Settore Ecosistema Costiero e Acque

OGGETTO: **S1030**. Procedimento di Verifica di Assoggettabilità alla V.I.A. ex art. 19 del D.Lgs. n. 152/2006 relativo al progetto: Impianto eolico 'QUILIANO' costituito da 5 aeg (30 MW) integrato con sist. di accumulo (p.nom. 20 MW).
Comuni: Quiliano, Altare e Mallare (SV)
Proponente: VSE S.r.l.
Disponibilità documentazione per verifica completezza (ex comma 2 art. 19 D.Lgs152/2006).

Figura 1: localizzazione area di intervento rispetto ai corpi idrici significativi tipizzati in base al PTA e con evidenza delle concessioni di derivazione come da DB regionale alla data del 30/01/2025

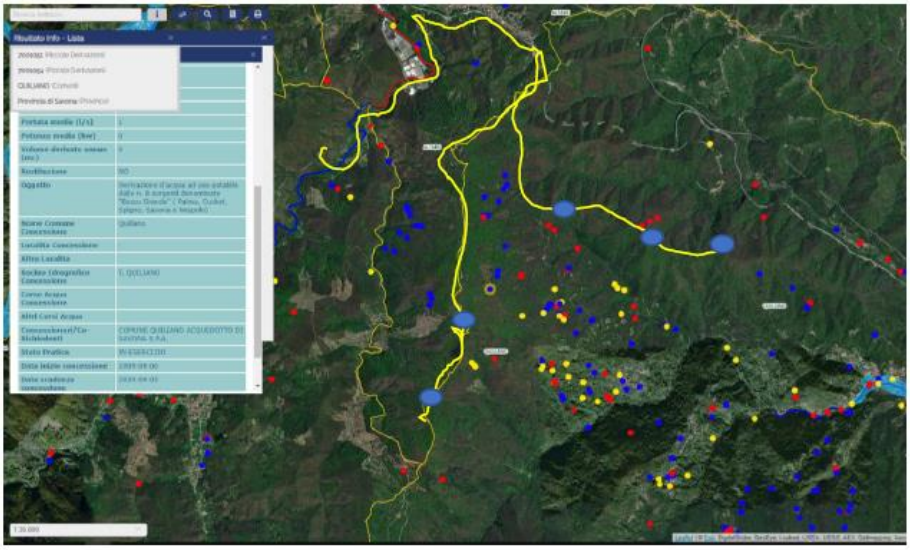
Nella successiva figura 1 viene rappresentata, in maniera speditiva, l'area oggetto di intervento rispetto ai corpi idrici caratterizzati nel citato PTA, evidenziando le postazioni degli aerogeneratori (ellissi azzurre) e il tracciato della viabilità (esistente e da adeguare) e del cavidotto (lungo la viabilità). In tale Figura 1 sono anche evidenziate le derivazioni concessionate, non solo ad uso potabile, come risultano da database regionale alla data del 30/01/2025.

Si evidenzia a tale riguardo che nell'area del bacino del Quiliano sono presenti numerose derivazioni (sorgenti) ad uso potabile in capo all'acquedotto di Savona (ne è stata circolettata una in giallo a titolo di esempio).

Apparentemente, in base alla suddetta rappresentazione speditiva, non sembrerebbe che il progetto interferisca con dette derivazioni, tuttavia si ritiene necessario che in questa fase tale aspetto venga approfondito e valutato.

In conclusione, pertanto, si chiede che la documentazione venga integrata con una valutazione circa le eventuali interferenze con le opere di derivazione di acqua eventualmente presenti nella zona dell'intervento, comprendendo, nella "zona di intervento" non soltanto le piazzole di installazione dell'aerogeneratore, ma anche la nuova viabilità d'accesso e le eventuali varianti/adeguamenti, nonché la rete di connessione elettrica, qualora siano previsti tratti interrati. La verifica deve essere effettuata raffrontando il progetto georiferito con il livello GIS della Regione Liguria relativo alle derivazioni fruibile e scaricabile gratuitamente attraverso il portale ambientale regionale https://geoportal.regione.liguria.it/.
